ECE/TRANS/WP.29/2006/92
9 August 2006

ПРЕДЛОЖЕНИЕ ПО ДОПОЛНЕНИЮ 10 К ПРАВИЛАМ № 87

(Дневные ходовые огни)

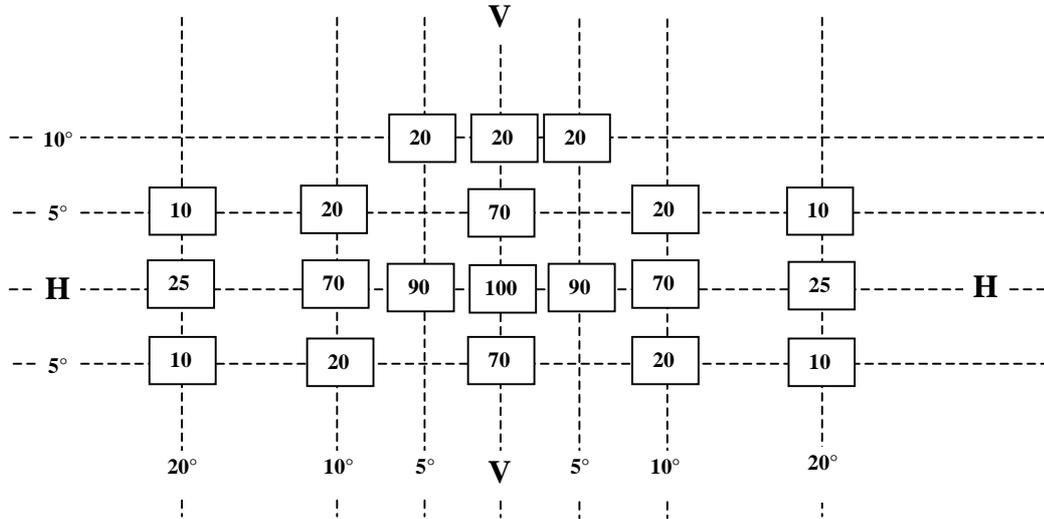
Пункты 7.1 - 7.3 изменить следующим образом:

"7.1 На исходной оси сила света, излучаемого каждым огнем, не должна быть ниже 400 кд.

7.2 Вне исходной оси и в пределах секторов, указанных на схеме в приложении 7 к настоящим Правилам, сила света, излучаемого каждым из огней, должна:

7.2.1 в каждом направлении, соответствующем точкам таблицы стандартного распределения светосилы, приведенной в приложении 3 к настоящим Правилам, быть по крайней мере равной произведению минимальной величины, указанной выше в пункте 7.1, и величины в процентах, указанной в этой таблице для данного направления, и

7.2.2 не превышать 1 200 кд в любом направлении, в котором виден данный огонь.

7.3 Кроме того, в пределах зоны, указанной на схеме в приложении 7, сила излучаемого света не должна быть ниже 1,0 кд".
